**Dopravní podnik Ostrava a.s.**

**„Dodávka 24 ks nových jednočlankových elektrobusů a 2 ks nabíjecích stanic“**

## **VYSVĚTLENÍ, ZMĚNA NEBO DOPLNĚNÍ ZADÁVACÍ DOKUMENTACE**

Výkres a obrázek k požadavku 3.9.1

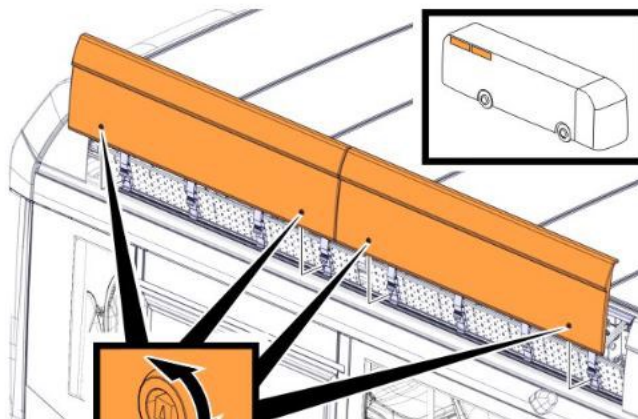
Požadavek 3.9.1: Je možno považovat certifikaci kabeláže dle normy R118.02 jako dostatečnou?

Je možno akceptovat přístup k bateriím odklopením bočních spoilerů se zajištěním?  
Viz obr. níže

Bateriové boxy jsou vyměnitelné a zakryté shora. Jejich výměna/ manipulace se provádí na konci životnosti. Toto zakrytí se neodklápí nýbrž odnímá celé. Je možno akceptovat toto řešení?  
viz obr. níže

Výkres a obrázek k požadavku 4.5

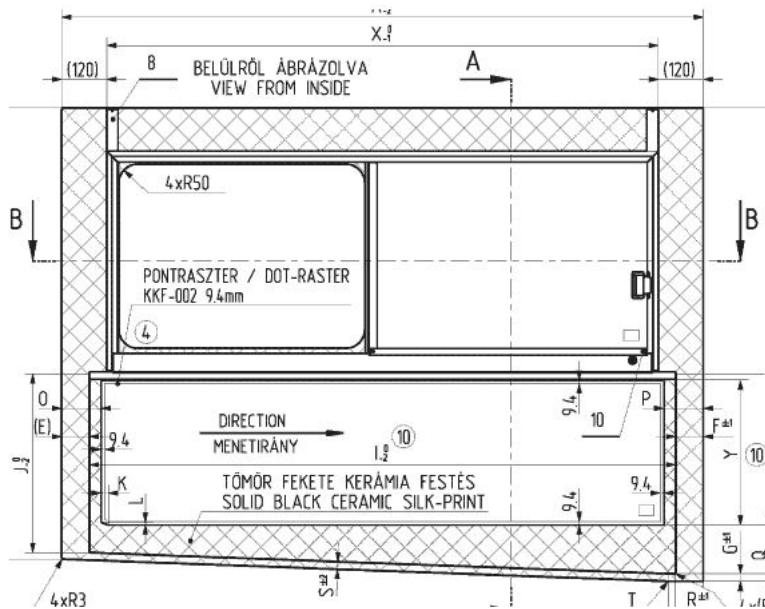
Požadavek 4.5: Je možno akceptovat otevíratelné stranová okna v provedení dle obrázku a výkresu níže?

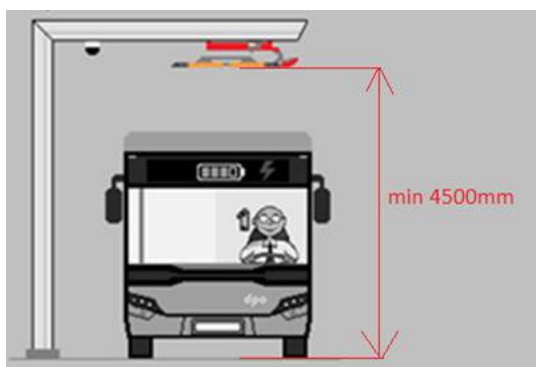
Prosíme o vyjasnění, jaký přesně systém má objednatel na mysli?

Zadavatel ponechává technické řešení sledování tolerance pro přistavování vozidel pod nabíjecí rameno na dodavateli. Toto zařízení musí elektronicky nebo mechanicky navést

přistavované vozidlo pod rameno nabíjecí stanice do tolerancemi stanovené polohy a tímto umožnit zahájení nabíjecího procesu.
